การตรวจสภาพฝายและแนวทางแก้ไขปรับปรุงเพื่อเพิ่มประสิทธิภาพฝาย

รหัสฝายที่ : WPH030200103

ชื่อฝาย ห้วยแม่ลานจุดที่ 3 **ชื่อลำน้ำ** แม่ลาน **ลำน้ำสาขาของ** แม่น้ำยม **ประเภทลำน้ำ** แม่น้ำสาขา **วันที่สำรวจ** 9 มิ.ย. 68

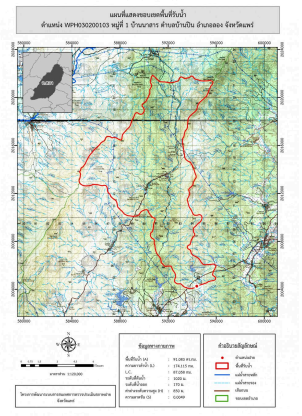
1. ส่วนป้องกันเหนือน้ำ : ☐ใช้งานได้ดี ☐ปานกลาง ☐ทรุดโทรม	ตะกอนมีปานกลาง	**2. ส่วนเหนือน้ำ :** ☐ใช้งานได้ดี ☐ปานกลาง ☐ทรุดโทรม	ตะกอนมีปานกลาง
3. ส่วนควบคุมน้ำ : ☐ใช้งานได้ดี ☑ปานกลาง ☐ทรุดโทรม		**4. ส่วนท้ายน้ำ :** ☐ใช้งานได้ดี ☐ปานกลาง ☑ทรุดโทรม	ตะกอนมีน้อย

พื้นที่รับน้ำของฝายและข้อมูลประกอบ		สภาพโดยรวมของฝายและแนวทางแก้ไขปรับปรุงเบื้องต้น
	ข้อมูลพื้นที่รับน้ำของฝาย A = 91.08 ตารางกิโลเมตร L = 174.12 กิโลเมตร LC = 87.06 กิโลเมตร H = 850 เมตร s = 0 Return period = 100 ปี อัตราการไหลสูงสุด = 309.98 ลบ.ม./วินาที	**สภาพโดยรวมของฝาย** ฝายคอนกรีตมีสภาพทรุดโทรมและเสื่อมสภาพจากการใช้งานเป็นเวลานาน โครงสร้างบางส่วนแตกร้าวและพังทลาย อีกทั้งถูกวัชพืชขึ้นปกคลุมหนาแน่นทำให้ไม่สามารถกักเก็บน้ำหรือใช้งานได้อย่างมีประสิทธิภาพ **แนวทางแก้ไขปรับปรุงเบื้องต้น** ควรรื้อถอน และก่อสร้างใหม่โดยให้พิจารณาจาก 4 ส่วนดังนี้ 1.มีรูปแบบของฝายให้เหมาะสมกับลักษณะภูมิประเทศ ความลาดชันและปริมาณตะกอนในลำน้ำ 2.ความยาวสันฝายไม่น้อยกว่าความกว้างลำน้ำเดิม 3.ความสูงสันฝายเหมาะสมไม่ทำให้เกิดน้ำล้นตลิ่งในช่วงน้ำหลาก 4.อาคารสลายพลังงานด้านหลังตัวฝายสามารถลดพลังงานของน้ำไม่ทำให้เกิดการกัดเซาะท้ายฝาย"
